## 新ブチルテープ：サンタックシーラー 2-20Q

サンタックIB防水システムの端末用ブチルテープとして長らく「サンタックシーラーTM-104」を使用していただいていたのですが、この度新たに「サンタックシーラー2-20Q」へと変更する運びとなりました。

### <外観>

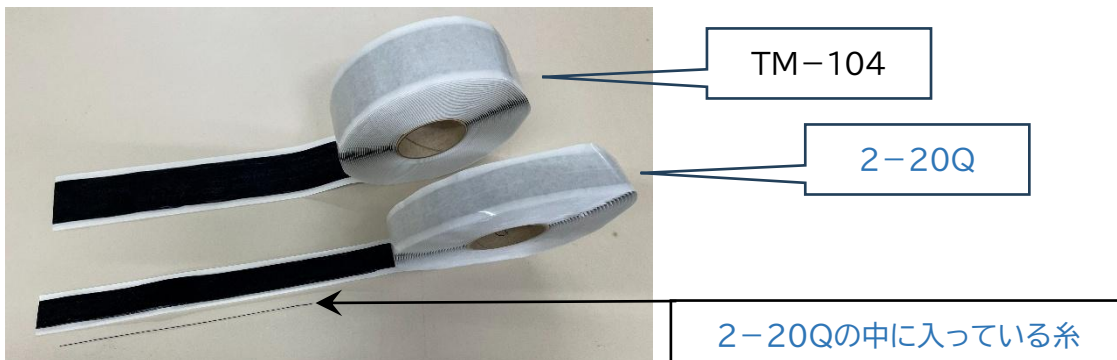
- ①伸び防止の目的で内部に糸を挿入
- ②粘着性の強いブチルシーラーに変更
- ③寸法を 2.0t×20w に変更

- ・張りつけ時にシーラーが伸びてしまい、施工しづかった点を改良
- ・強粘着のシーラー配合としたので、下地への接着剤 PB-50 の塗布が不要(下地の清掃はこれまで同様に必要)
- ・厚みをあつくすることで隙間充填性を向上
- ・幅を狭くすることで、IB 鋼板のビス穴に被らない位置に設置できるので、穿孔時やビス留め付け時にシーラーがまとわりつかず、作業性が向上
